con la presente si inviano le Osservazioni contro il Progetto di un impianto eolico codice

procedura ID_VIP/ID_MATTIM: 12691 denominato "PITIGLIANO" ubicato nei comuni di Pitigliano (GR)

“Progetto di un impianto eolico denominato “Pitigliano” ubicato nei comuni di Pitigliano (GR) e Sorano (GR) costituito da 20 (venti) aerogeneratori di potenza nominale 7,0 MW per un totale di 140,0 MW con relative opere connesse ed infrastrutture indispensabili”

Altro: **AREA IMPIANTO EOLICO NON IDONEA EX art. 20 comma 8 lettera c quater del Decreto Legislativo n. 199 del 2021 e s.m.i e Decreto Ministeriale dello Sviluppo Economico del 10.09.2010**

Immagine 1. Vincoli ex art. 136 del CBC dal PIT della Regione Toscana e zona approssimativa dove è progettato l'impianto industriale.

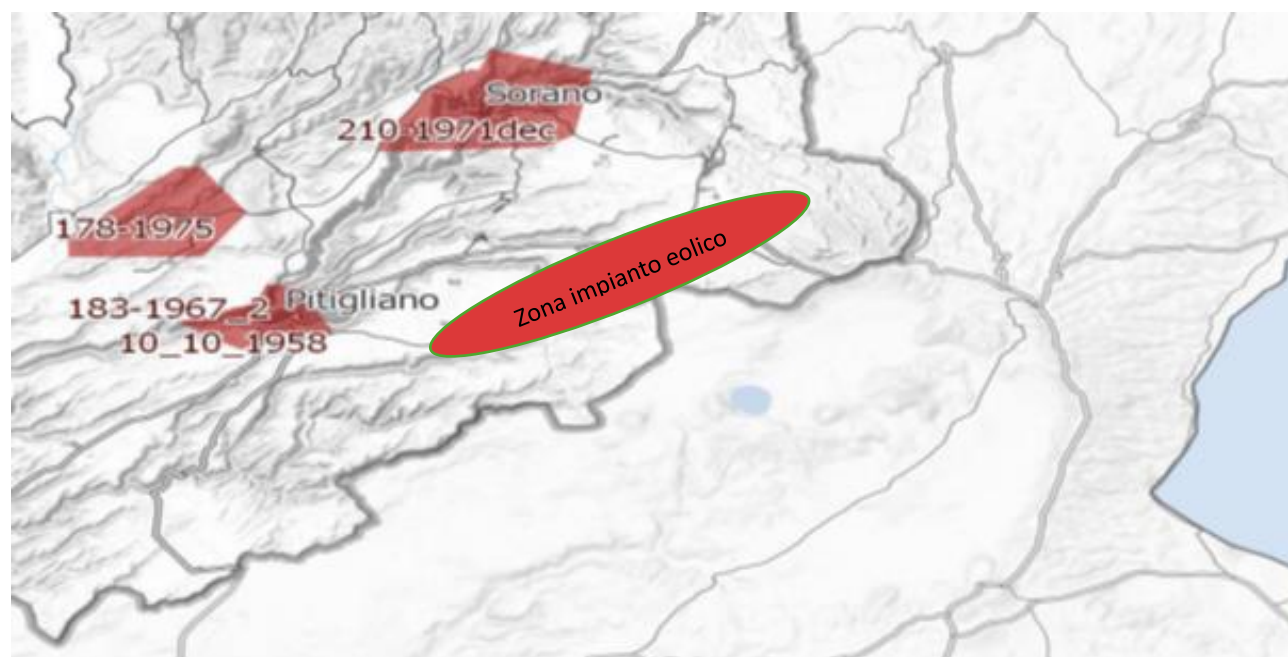
Inoltre, come sostiene la Proponente parte dell'impianto si verrebbe a trovare a 3,5 km dal centro abitato di Sorano. Infatti, tre degli aerogeneratori WTG 08, 09, 10 sono addirittura all'interno delle fasce di rispetto dei 3 km del suo vincolo paesaggistico di notevole interesse pubblico ex art 136 del CBC. Si evidenzia che così si crea

un'ulteriore incompatibilità con la tutela del Paesaggio.

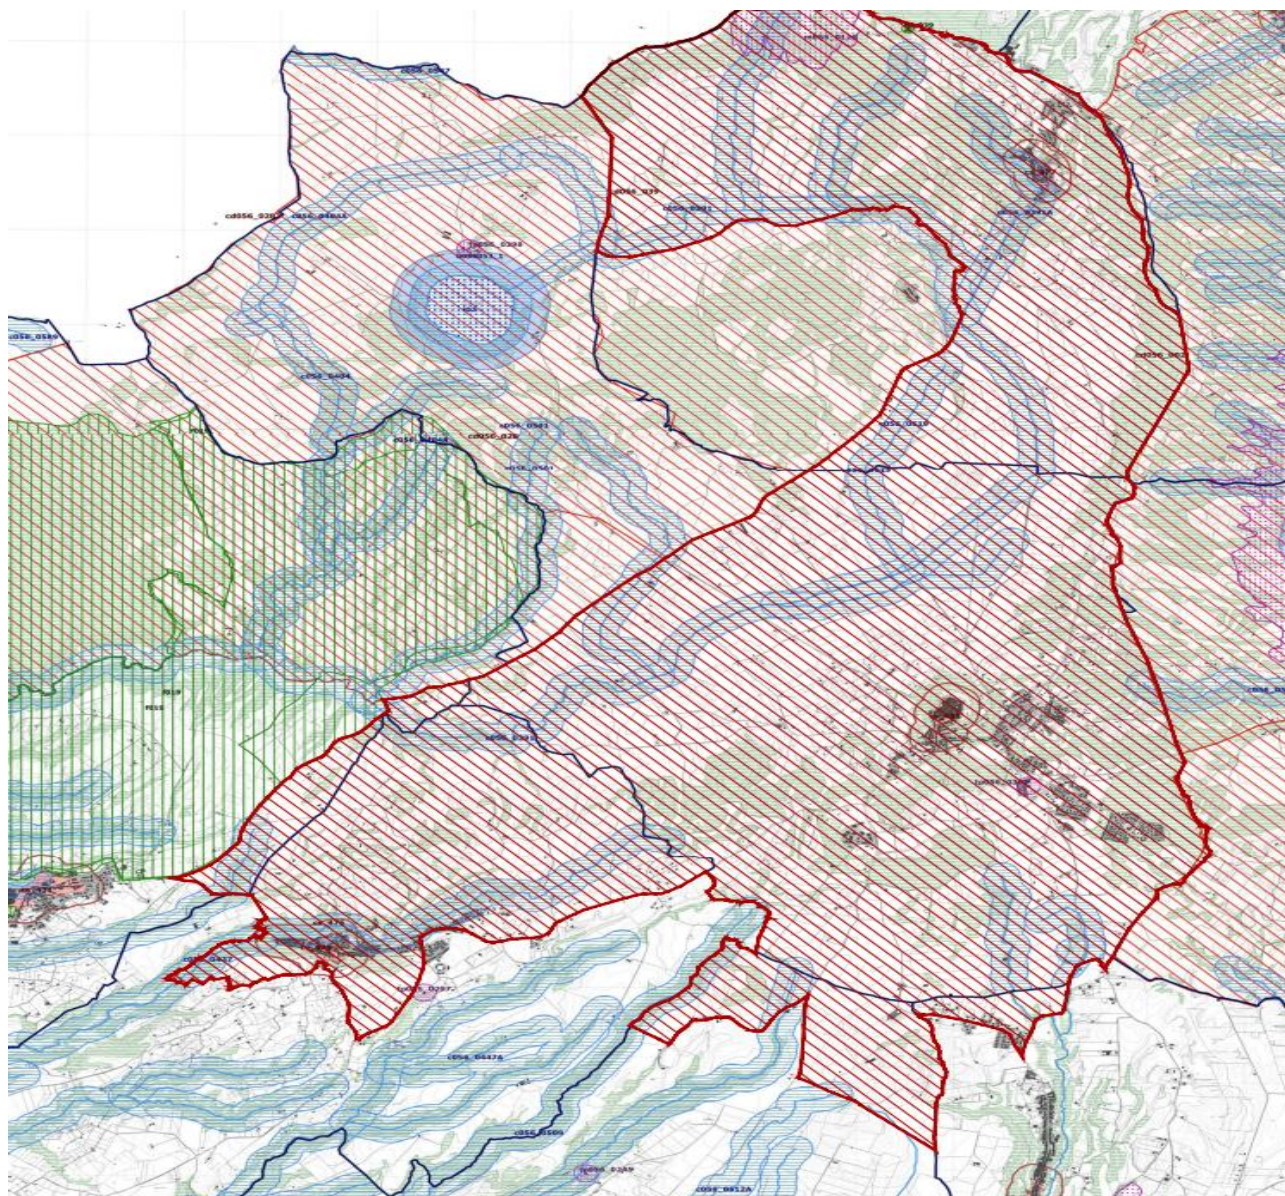
Come è illustrato nell'immagine si ribadisce che l'impianto industriale "Pitigliano" ricade completamente all'interno delle fasce di rispetto dei due vincoli di notevole

interesse pubblico e lambisce quelle di un terzo vincolo e quindi come affermato dal Consiglio di Stato nelle sentenze citate, l'impianto è insediato in area non idonea ai sensi dell'art. 20 comma 8 lettera c quater del D.Lgs. n. 199/2021 e ss.mm.ii al contrario di quanto sostiene la proponente.

Immagine 3. Cumulo di una parte di impianti eolici, fotovoltaici e geotermici industriali in progettazione ed esistenti intorno all’eolico industriale “Pitigliano”.

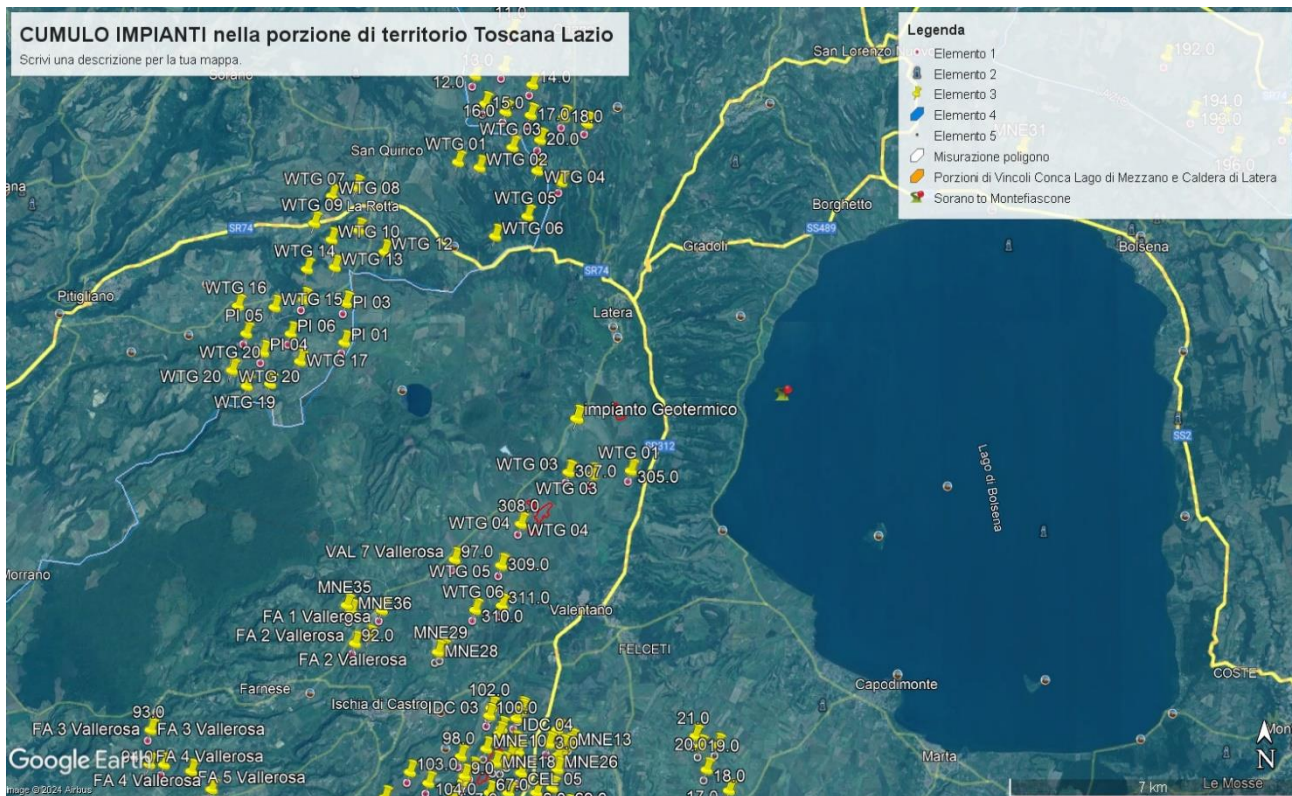
Beni Culturali “*Ambito paesaggistico, geologico e geomorfologico dell’orlo della caldera di Latera ...*” Non vengono nemmeno citati gli impianti eolici in progetto al MASE, il “Rempillo” (6 aerogeneratori) e un altro in verifica amministrativa di 14 aerogeneratori e 72, 6 MW. Ad oggi nei territori di Pitigliano, Sorano e in quello limitrofo potenzialmente potrebbero essere insediati 40 aerogeneratori alti 200 metri e larghi 170. Ma la proponente non cita neanche altri impianti che creerebbero il cumulo e quindi maggiore impatto. Infatti, sul territorio della “Città del Tufo” (Sorano e Pitigliano) impatterebbero anche l’impianto eolico “Montarzo” di Onano con 13 aerogeneratori con le dimensioni ricordate, l’altro eolico industriale nel territorio di Valentano con sette aerogeneratori (stesse dimensioni), gli impianti di Farnese con un minieolico di 3 Torri alte 60 metri già installate in località Poggio del Crognolo e l’impianto eolico industriale “Vallerosa” (7 aerogeneratori alti 200 metri e larghi 158 metri) in procedura VIA presso la Regione Lazio. Inoltre, altri impianti del minieolico già presenti a Valentano, Cellere e Piansano e due progetti eolici industriali con le stesse dimensioni (200 m x 170 m) nel Comune di Ischia di Castro. La valutazione del cumulo non prende neanche in considerazione gli impianti industriali di fotovoltaico e agrivoltaico in progetto a Farnese, Valentano, Ischia di Castro, Cellere. L’impianto geotermico in procedura Via al MASE, progettato nella Caldera di Latera. Quindi è stata effettuata una valutazione del potenziale impatto cumulativo non veritiera a dispetto di quanto affermato dalla proponente che sostiene di aver preso in considerazione uno spazio di 10 km intorno al suo impianto per gli impatti che si creerebbero.

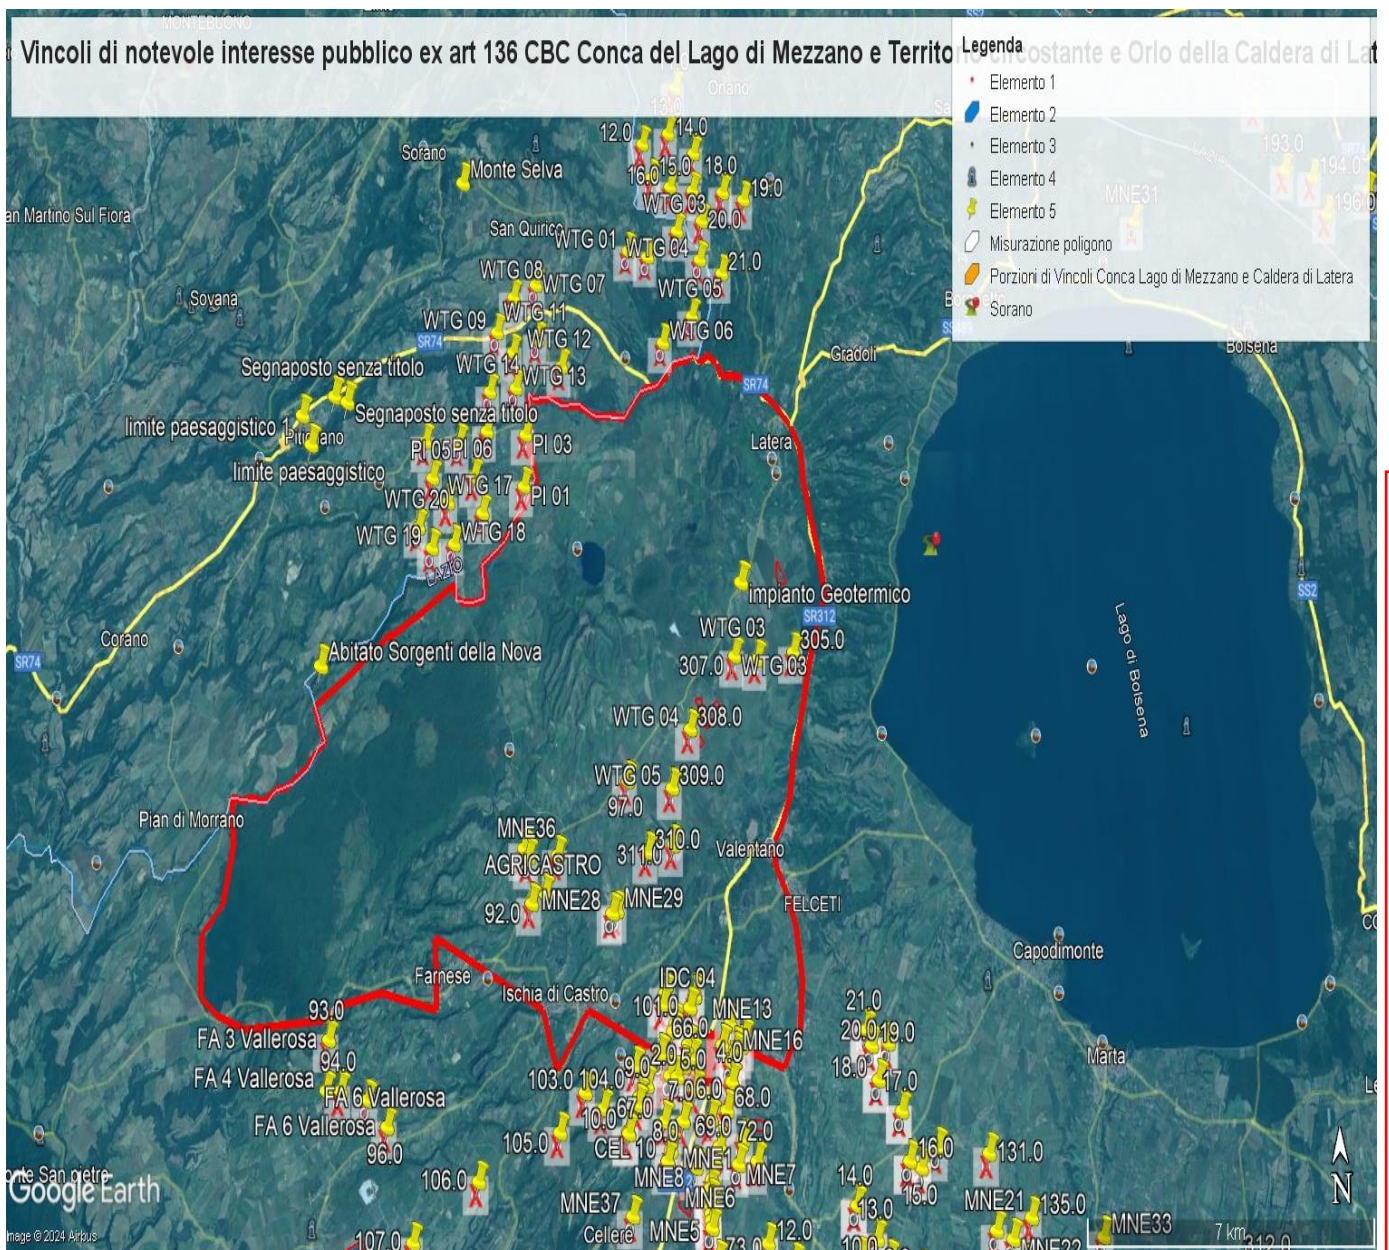
e schiantandosi cadrebbe direttamente sulla strada regionale e un'altra la WGT 09 a 235 metri dalla stessa facilmente raggiungibile dai pezzi creati in un eventuale schianto e anche la WGT 08 a 310 metri sempre in zona di relativo pericolo. Le pale WGT 10, 12 e 13 si trovano invece a 60 – 70 metri da una strada sterrata che collega abitazioni e strutture agricole mentre la WGT 14 a poco più di 200 metri. La pala WTG 16 si trova a 320 metri dalla Strada Provinciale Pantano ed a soli 100 da una strada sterrata che collega abitazioni e strutture agricole. La WTG 20 si trova a soli 160 metri da una strada sterrata che collega due Agriturismi. Anche queste costituisce un pericolo per l'incolumità delle persone e degli animali in caso di schianto o di rottura di parti dell'aerogeneratore. E' noto che possono verificarsi rotture della lama in rotazione o di pezzi della stessa e a volte anche crolli dell'intero aerogeneratore o spezzamento (meglio *rottura*) della torre a causa di incendi o eventi atmosferici estremi sempre più frequenti anche nei nostri territori. Uno dei principali eventi che comporta la rottura della lama è rappresentato dalla fulminazione atmosferica anche se le lame sono idoneamente protette contro questi fenomeni mediante ricettori metallici disposti alle estremità delle lame ed idoneamente collegati a terra. Nel caso di rottura accidentale di un elemento rotante a seguito di distacco, attraverso le leggi della balistica classica è possibile determinare le probabili traiettorie dell'elemento. Infatti, nota la velocità di rotazione e le caratteristiche geometriche, si può procedere all'applicazione delle leggi della fisica per giungere ad una stima esatta delle traiettorie. Purtroppo, la stima è chiaramente semplificata vista la complessità del problema e le molte variabili che entrano nel calcolo, soprattutto per ciò che riguarda le azioni aerodinamiche di portanza, resistenza e momento aerodinamico di difficile definizione soprattutto in caso di frammenti irregolari e di geometrie incognite. In letteratura esistono degli studi condotti relativamente a questa specifica tematica. Uno dei riferimenti è rappresentato dallo studio condotto dalla società Vestas Wind System: "Vestas V80 – Blade Trow calculation under normal operationing

conditions (2001)”. Detto studio riporta la stima della traiettoria di una pala eolica in condizioni di normale funzionamento sia per la pala intera che per eventuali frammenti. Lo studio ipotizza che, in assenza di forze aerodinamiche, la massima gittata si ottiene quando la pala si distacca dal rotore con un angolo di 135° azimut, considerando quale unica forza inerziale quella di gravità con approccio quindi conservativo e a vantaggio di sicurezza. Viene quindi calcolato il tempo di volo considerando la velocità verticale iniziale applicata al centro di gravità. Nota la durata di volo e conoscendo le componenti orizzontali e verticali della velocità è possibile definire la traiettoria dell'elemento distaccatosi. Le conclusioni dello studio analitico del fenomeno, **basato su grossolane approssimazioni anche dichiarate**, ha dimostrato che è opportuno evitare la presenza di ricettori sensibili al probabile distacco di organi rotanti nella circonferenza di raggio 85 m dall'asse dell'aerogeneratore. A pag 7 del Documento prodotto dalla proponente “ Relazione gittata” a pag 7 si afferma *“Nella definizione del Layout del Parco di Pitigliano-Sorano in un intorno di ampiezza pari a 212,04 m che rappresenta il valore di gittata reale stimato non ricade nessun punto sensibile”*. Questo valore della gittata massima oltre a non essere assolutamente condivisibile e non realistico in quanto addirittura di poco superiore all'altezza della pala non è neanche veritiero perché abbiamo visto che la S.R 174 maremmana sarebbe interessata dal crollo della pala WGT 07 e altre strade provinciali e secondarie sarebbero interessate dalla vicinanza di altri aerogeneratori sopra meglio individuati.

Infatti, il fenomeno della gittata massima è molto più complesso da stimare analiticamente, per questo si rimanda all'esperienza dei costruttori più esperti i quali indicano detto fenomeno come molto raro con una variabilità di ritrovamenti dei frammenti a distanze molto varie, in relazione ai numerosi fattori che possono condizionare l'evento, l'orografia, la velocità del vento, la direzione, le azioni aerodinamiche di portanza che potrebbero spingere a centinaia di metri frammenti di elementi rotanti, come purtroppo avvenuto già in

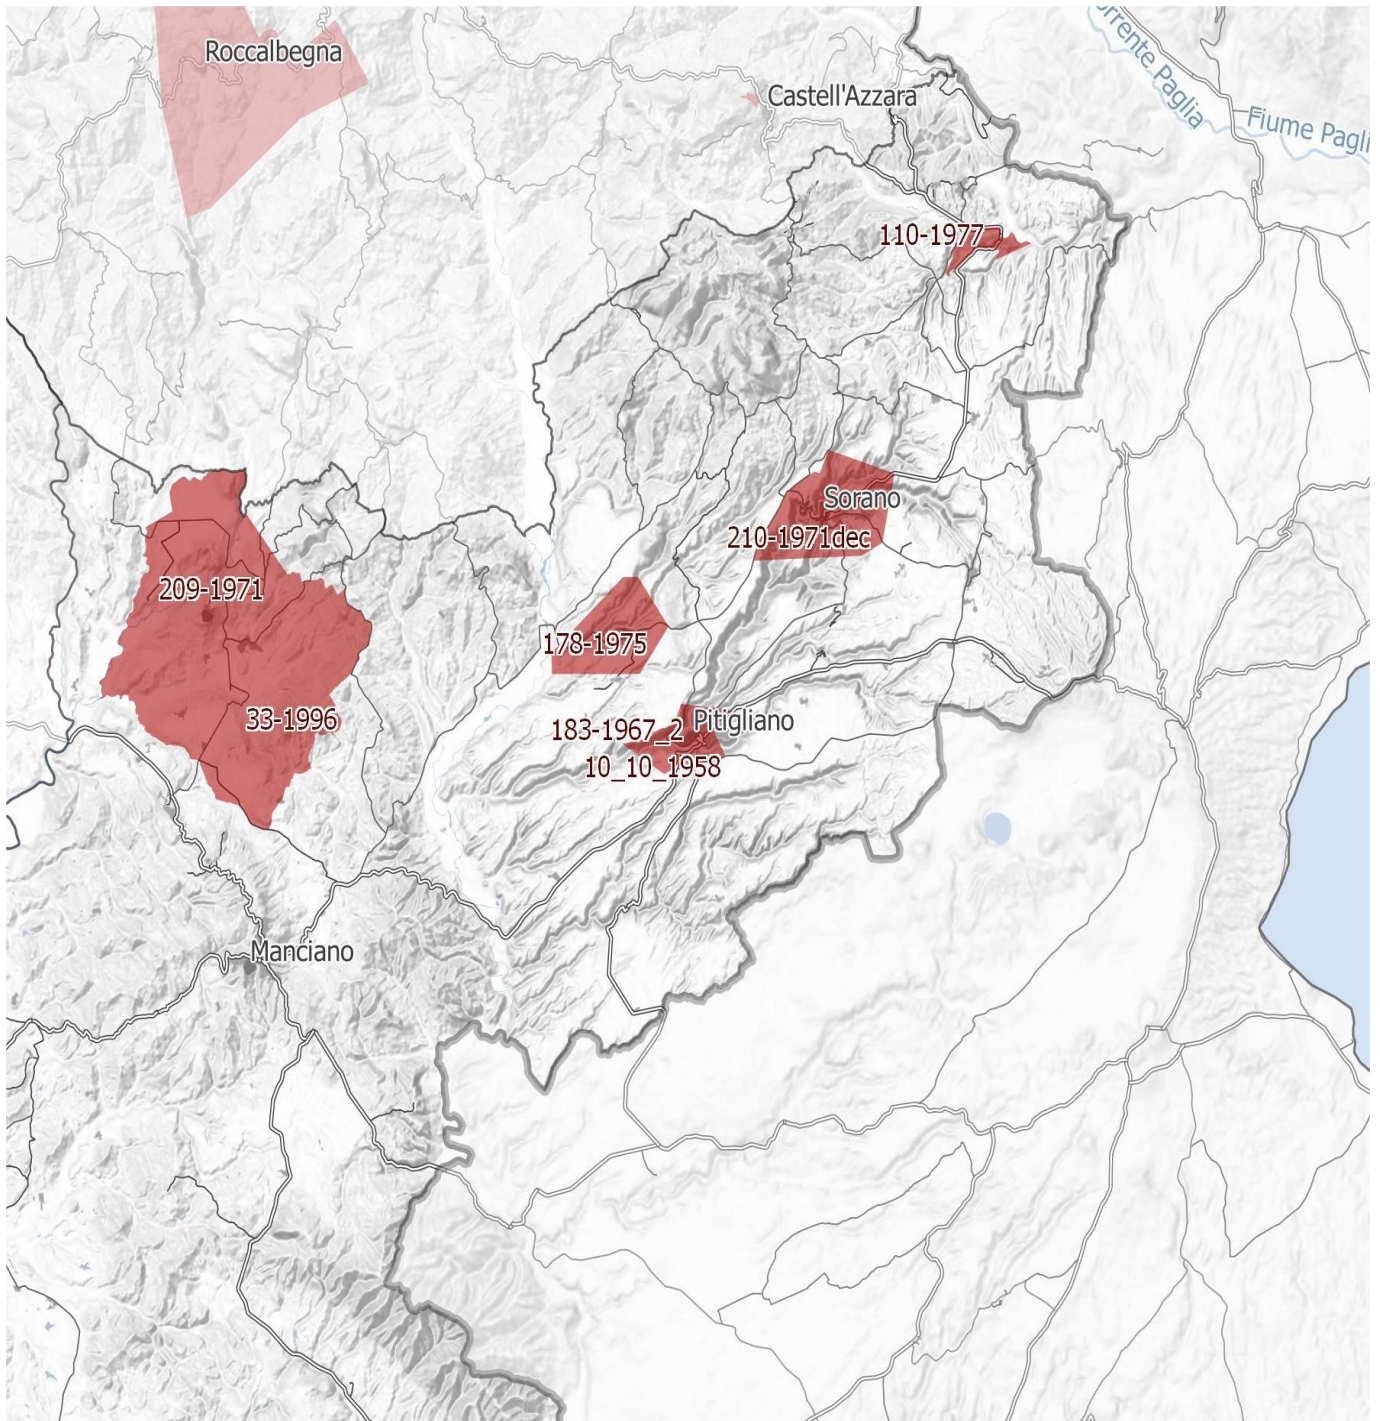
IMMAGINE n. 4 Si evidenzia che i tre aerogeneratori WTG 07, WTG 08 e WTG 09 impattano con il vincolo paesaggistico di notevole interesse pubblico del Centro Storico di Sorano. Il WTG 07 si troverebbe a 2828 m, WTG 08 2504 e WTG 09 2990. Il cavidotto dell'impianto invece impatta in buona parte del Vincolo paesaggistico ex art. 136 del CBC del Centro Storico di Pitigliano.
